柏崎刈羽原子力発電所の 敷地周辺の地質・地質構造及び 基準地震動の評価について

平成20年11月
原子力安全・保安院

敷地周辺陸域の活断層評価について

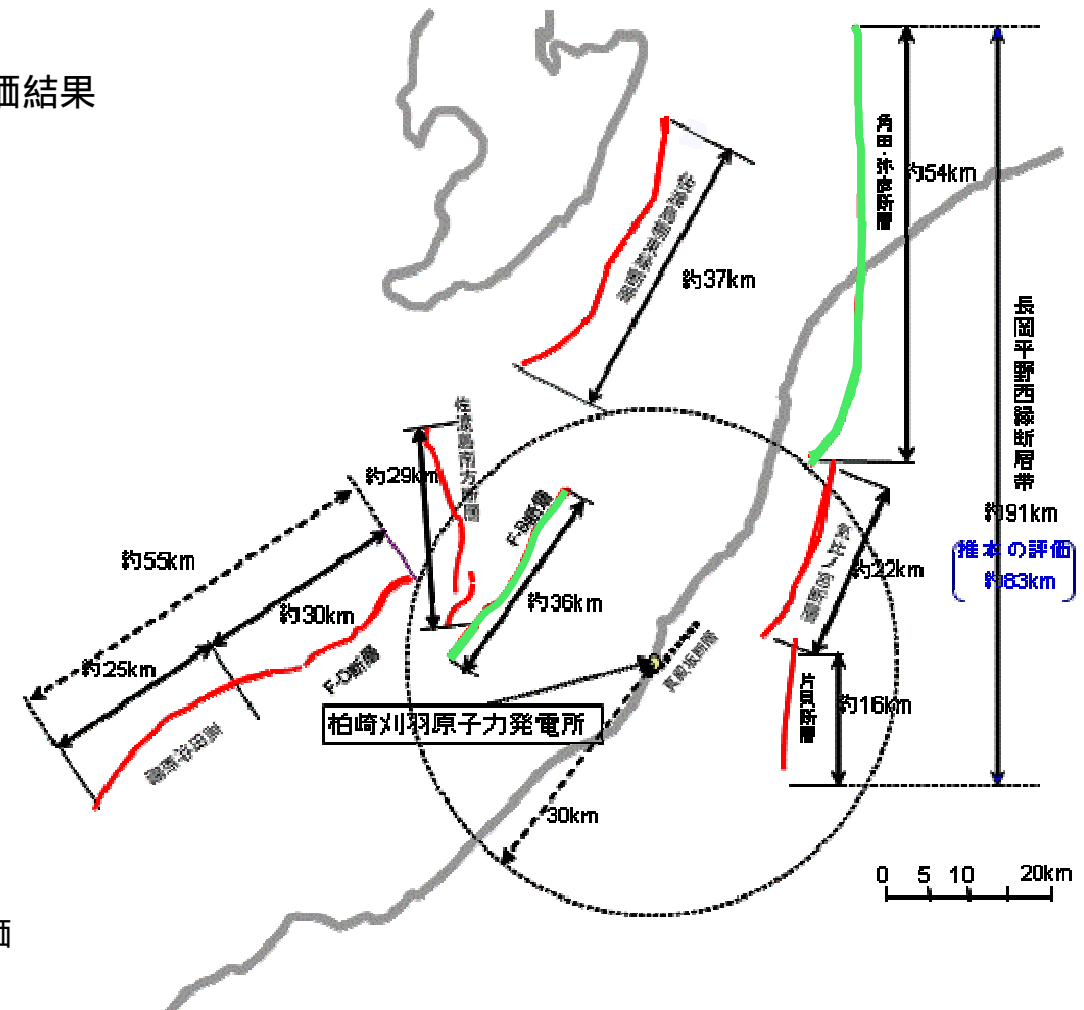
長岡平野西縁断層帯を構成する角田・弥彦、気比ノ宮、片貝の各断層については、主活動時期、平均的な変位速度等が異なること等から、それぞれ活動セグメントとして区分することは可能であるが、地震動評価の不確かさとして3つの断層を合わせた長さ91kmの区間が同時に活動するものとして評価した。(地震調査研究推進本部による評価でも3つの断層は連動すると考え、長さ約83kmとしている)

合同WGの審議において、断層傾斜角の不確かさを考慮し、周辺で発生した中越沖地震の余震分布を参考に、断層傾斜角 50° に加え 35° についても評価することとした。

基準地震動Ssの最大加速度

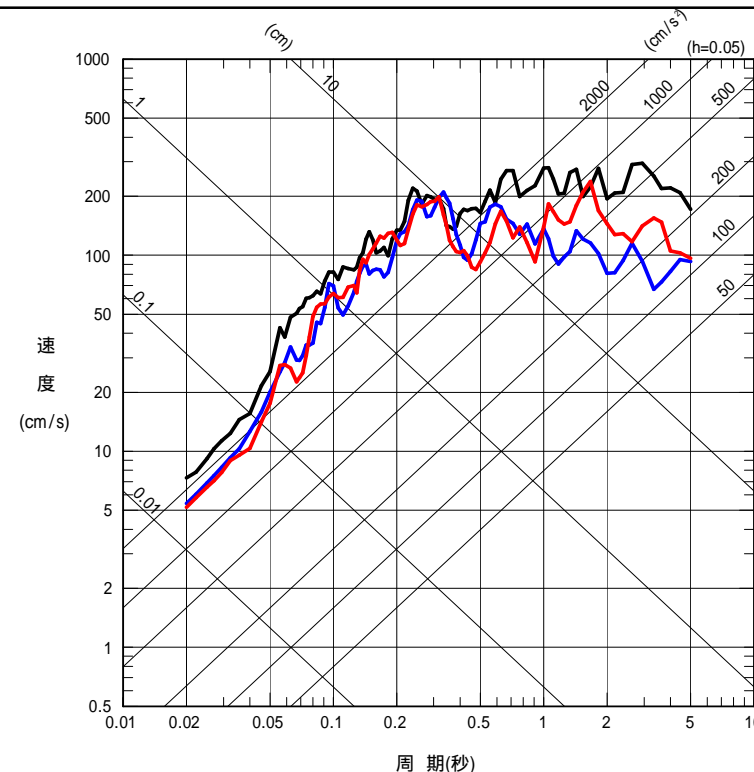
F-B断層及び長岡平野西縁断層帯について不確かさを考慮した震源モデルに基づき策定された基準地震動Ssの最大加速度は次のとおり。

基礎版上の床応答スペクトルの比較

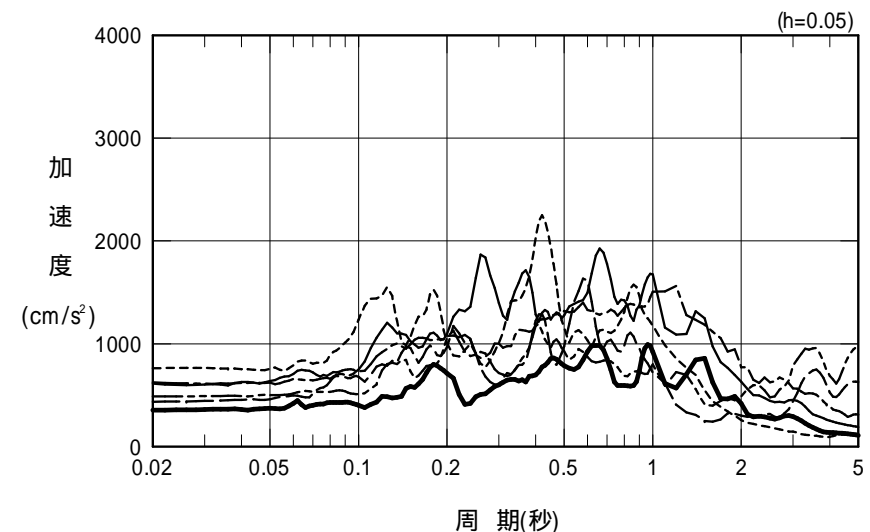
今後の耐震安全性の評価において、原子炉建屋基礎版上への入力地震動を設定する際には、中越沖地震の観測記録等を適切に考慮すること。

→ 構造WG(10月21日)において、東京電力は、中越沖地震のシミュレーション解析結果を反映した地震応答解析モデルにより求めた原子炉建屋基礎版上への入力地震動を報告した。

今後、保安院は、この解析モデルの妥当性について構造WGの審議を経た上で、原子炉建屋基礎版上への入力地震動の評価結果を原子力安全委員会 耐震安全性評価特別委員会に説明する。
